**CPEPESC**  
Franche-Comté

Dossier : W13A - Vitrey-sur-Mance

**Objet : avis de la CPEPESC FC – projet d’implantation d’un parc éolien sur le Pays jusséen – SAS WP France 5**

Figure 205 : Confrontation entre le projet éolien et les sensibilités, à échelle de l'aire d'étude rapprochée (Source : EXEN)

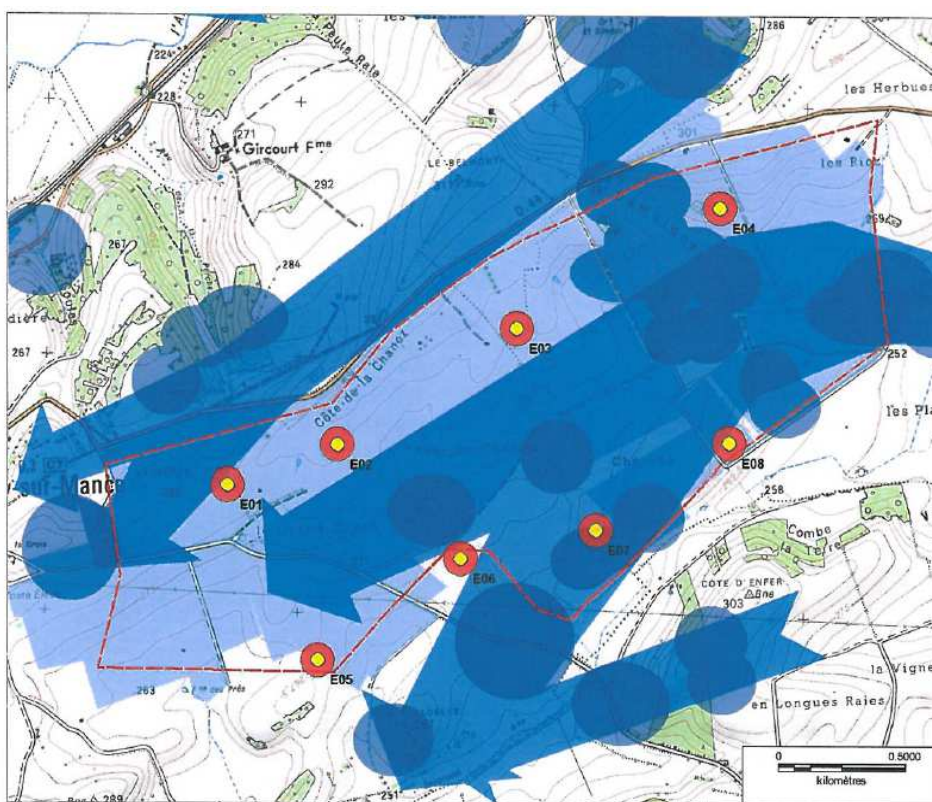
Autre point que la CPEPESC souhaite aborder. Il s'agit du positionnement des éoliennes et notamment de l'éolienne E7.

Sur la figure ci-dessous on constate que cette éolienne est la seule à être positionnée sur une voie de passage de l'avifaune et en particulier du Milan royal.

Cette proposition n'apparaît pas satisfaisante car ainsi déplacée, l'éolienne 7 se rapproche du centre de l'axe de migration/passage (confirmé par l'observation de « pompes », oiseaux cerclant pour prendre des thermiques).

Par conséquent, la CPEPESC demande à ce que cette éolienne soit retirée ou pour le moins qu'elle soit déplacée hors du couloir identifié et nonobstant la mise en place du système d'effarouchement (DTBird), lequel système devrait équiper les éoliennes E1, E4, E6 et E8 en plus d'E7.
